# Verifica di conformità legislativa

## I.C.S. Pennabilli\_Primary Secondaria Pennabilli

I.C.S. Pennabilli\_Primary Secondaria Pennabilli - Verifica di conformità legislativa

23-9-2019

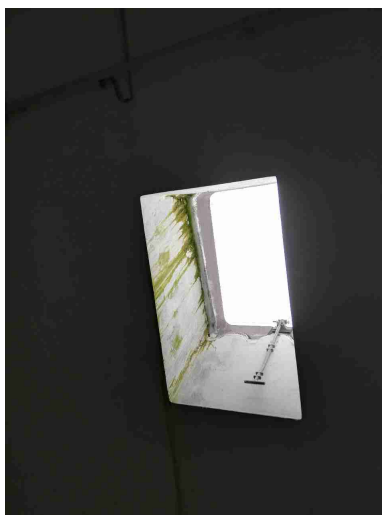
Nei gradini scivolosi sono presenti strisce antiscivolo?

No

ripristinare strisce antiscivolo scale verso ex sala ceramica, mettere anche nel gradino di accesso alla palestra
